安徽新秀化学股份有限公司
年产 4600 吨聚合物添加剂及 2000 吨防腐材料项目
装置设施

安全现状评价报告

(审定稿)

根据 2026 年 1 月 28 日宿州市应急管理局组织，专家审查意见、领导和代表提出的有关建议，评价报告修改情况说明如下。

21-1 仓储部已补充部长（经理）安全职责

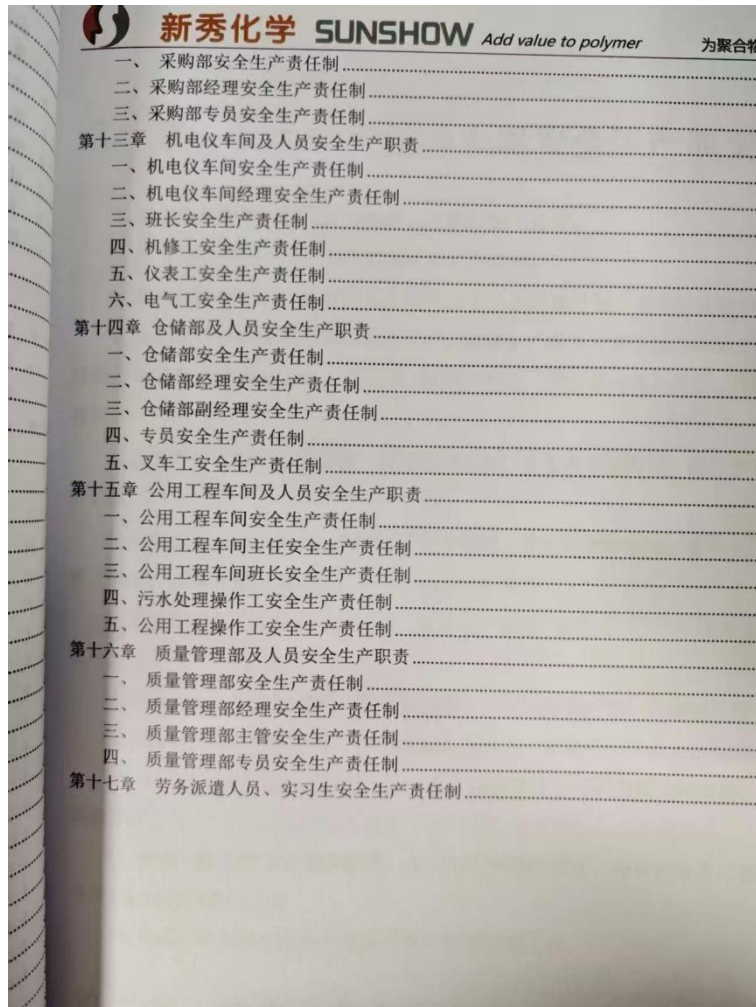
序号	审查意见与建议	报告修改情况
1	仓储部缺少部长（经理）安全职责	仓储部已补充部长（经理）安全职责，具体见附件 21-1。
2	中控室内缺少安全管理制度	中控室内已增加安全管理制度，具体见附件 21-2。
3	安全费用支出与实际不符	安全费用已修改，支出与实际一致，具体见附件 21-3。
4	脱溶釜（石油醚蒸馏釜）温度监测点设置不符合 AQ3062 第 7.2.2 条款要求	脱溶釜（石油醚蒸馏釜）已在釜底增加一处温度监测点，符合 AQ3062 第 7.2.2 条款要求，具体见附件 21-4。
5	新增多台设备，与图纸不一致	新增甲醇接收罐等设备，已更新设备布置图，现场与设备布置图一致，具体见附图甲类车间一设备布置图。
6	危化品登记与安全许可不一致	危化品登记证包括厂区试生产项目，与安全许可不一致，具体见附件 3。
7	完善工艺流程描述，明确投料、转料方式	已完善工艺流程描述，明确投料、转料方式，具体见第 1.1.2.3 节。
8	核实原辅材料、产品、装置设备三年来变化情况变更手续审批履行情况介绍；涉及变更事项应符合宿州市应急管理局文件（应急危化〔2025〕7 号）规定；	已核实原辅材料、产品、装置设备三年来变化情况变更手续审批履行情况介绍，具体见第 1.1.2.1、1.1.2.2 和 1.1.3.1 节；涉及变更事项符合宿州市应急管理局文件（应急危化〔2025〕7 号）规定，具体见第 1.1.1 节和附件 17。
9	补充各级安全检查出的安全隐患问题整改情况；	已补充各级安全检查出的安全隐患问题整改情况，具体见第 1.1.1.1 节。
10	核实安全管理机构设置、主要负责人、技术负责人、安全管理人员任职资格条件符合性评价内容；	已核实安全管理机构设置、主要负责人、技术负责人、安全管理人员任职资格条件符合性评价内容，具体见报告第 4.5.1 节及附件 9、10 和 11。
11	核实采用的安全设施名称、数量、安装位置；	已核实采用的安全设施名称、数量、安装位置，具体见表 4-6。
12	完善附图附件。	已完善附图附件。
13	脱溶釜工艺（温度）检测点设置不符合规范要求；	脱溶釜工艺（温度）检测点已增加，设置符合规范要求，具体见附件 21-4。
